## **DODATEK č. 1** **ke SMLOUVĚ O DÍLO**

Dodatkem č. 1 se na základě dohody smluvních stran, mění ustanovení Smlouvy o dílo ze dne 18.7.2023 na dílo „Jáchymov – rekonstrukce komunikace – ulice Husova, II. etapa“ následovně:

# JÁCHYMOV – REKONSTRUKCE KOMUNIKACE - ULICE HUSOVA, II. ETAPA

## ZMĚNOVÝ LIST č. 1

## ZMĚNOVÝ LIST č. 3

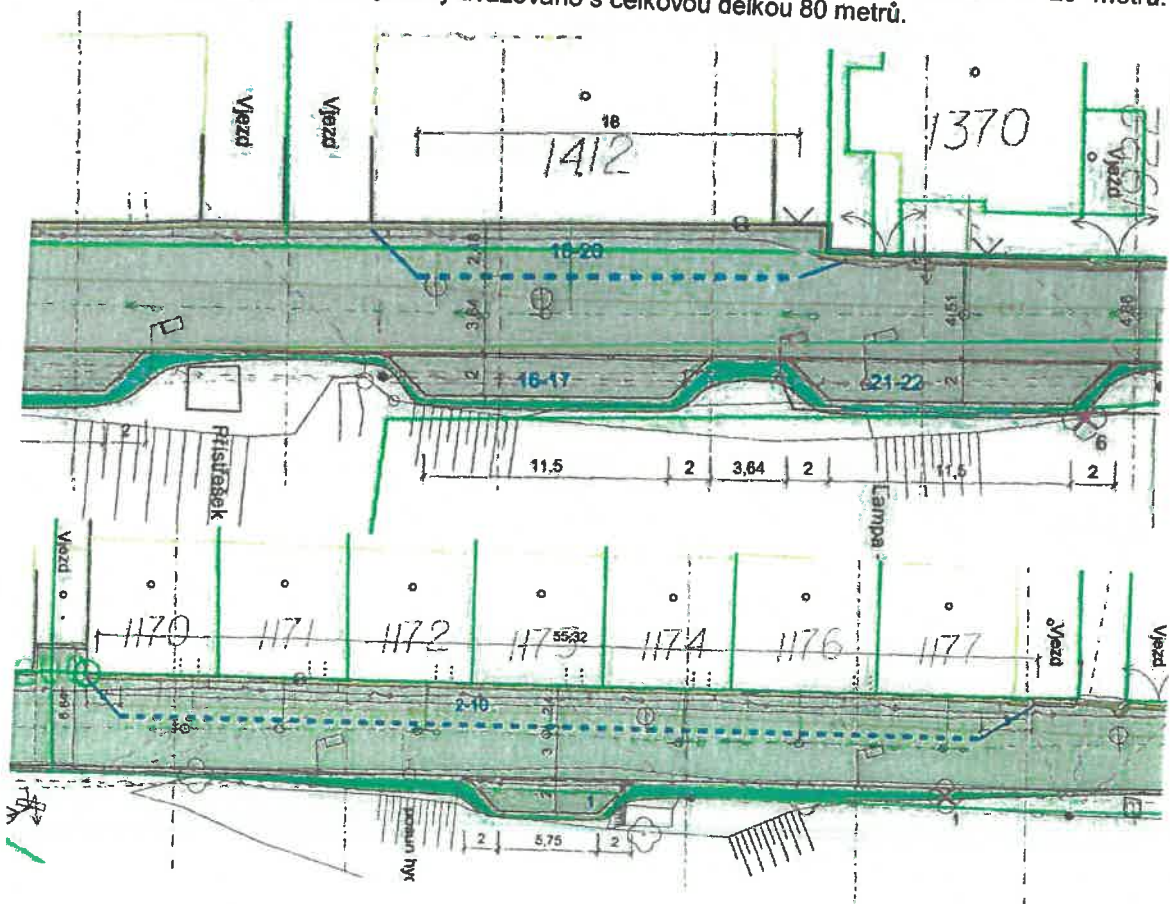
Projektová dokumentace udává vytvoření vyhrazených parkovacích stání při levé straně komunikace. Na základě požadavku správce kabelového NN vedení ČEZ Distribuce uvedeném ve „Vyjádření k žádosti o souhlas s činností a/nebo s umístěním stavby v ochranném pásmu zařízení distribuční soustavy“, zn. 001138855396, které je přílohou změnového listu, je třeba zmiňované kabelové vedení, které je umístěno v prostoru těchto parkovacích stání, dodatečně mechanicky ochránit. Mechanická ochrana požadovaná správcem sítě bude provedena obnažením kabelu, jeho uložením do k tomu určených kabelových žlabů, obnově pískového lože a přebetonováním. Parkovací pruhy mají délku cca 56 a 20 metrů. Včetně bezpečného přesahu ochrany je tedy uvažováno s celkovou délkou 80 metrů.
